RESOLUCIÓN N° 002092 (24 SEP. 2024)

“Por la cual se resuelven unos recursos de reposición interpuestos en contra de la Resolución 1351 del 5 de julio de 2024 y se toman otras determinaciones”

Por medio de la Resolución 1351 del 5 de julio de 2024, esta Autoridad Nacional autorizó la modificación de la Licencia Ambiental otorgada mediante Resolución 1326 del 05 de agosto de 2020 (modificación 1 de la Licencia Ambiental del proyecto UPME 01 de 2013 (Soacha – Tequendama).

Figura 30 Individuos autorizados aprovechamiento forestal torre 311

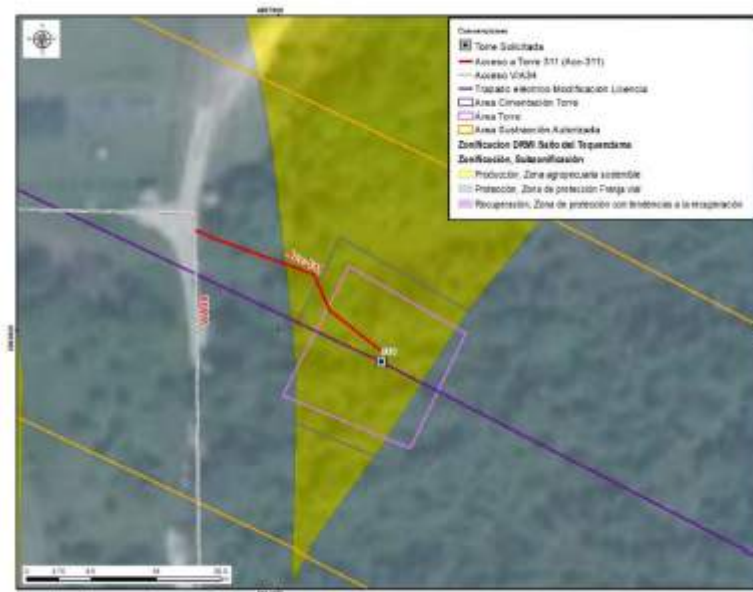
Respecto a lo mencionado por ANLA en sus argumentos en cuanto a la discrepancia entre lo evidenciado en la visita de evaluación y lo presentado en el MAG sobre la rocería planteada, se aclara que se realizarán actividades de mantenimiento tipo rocería, teniendo en cuenta las características mencionadas anteriormente y, por lo tanto, se considera que se presenta consistencia con lo reportado en el MAG. Al respecto, es pertinente aclarar que

Figura 33 Cobertura Acc-312

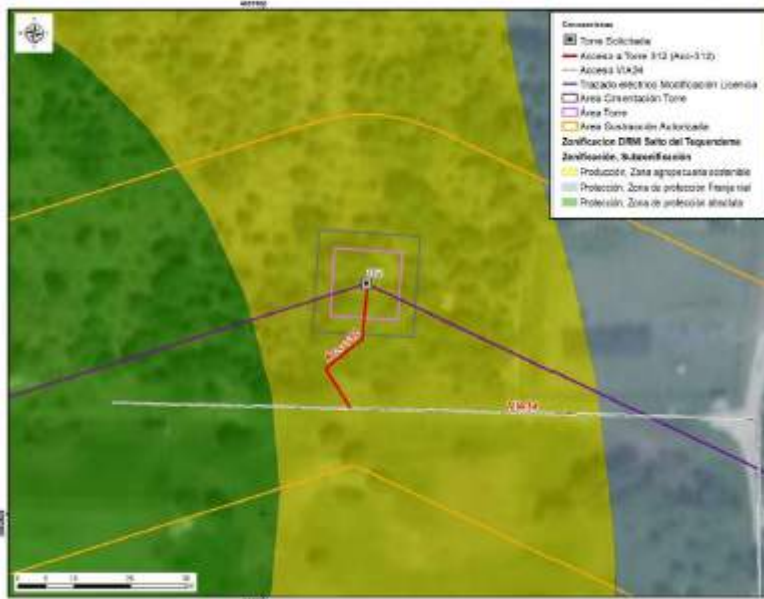
El camino/sendero ACC-312 se encuentra sobre cobertura de plantación mixta con espacios naturales, en el cual no es necesario tramitar el permiso de aprovechamiento forestal. Por el tipo de cobertura, tampoco se requieren actividades de mantenimiento tipo rocería, pues las características de la vegetación del acceso y el ingreso de los materiales y equipos para la construcción y montaje de la torre 312 se realizará de manera peatonal, como se menciona en la tabla 3-8 Descripción de accesos a sitios de torre del capítulo 3. Descripción del proyecto del complemento del EIA. Asimismo, la longitud es de aproximadamente 26.50m hasta el sitio de torre, razón por la cual, no se justifica un

Respecto a lo señalado por ANLA frente a la discrepancia entre lo mencionado en el capítulo 3 del complemento del EIA sobre la rocería planteada y lo presentado en el MAG, se aclara que por las características del terreno mencionadas anteriormente no se realizarán actividades de mantenimiento tipo rocería. Por lo tanto, la diferencia advertida por la autoridad obedece a un error involuntario consignado en el MAG.
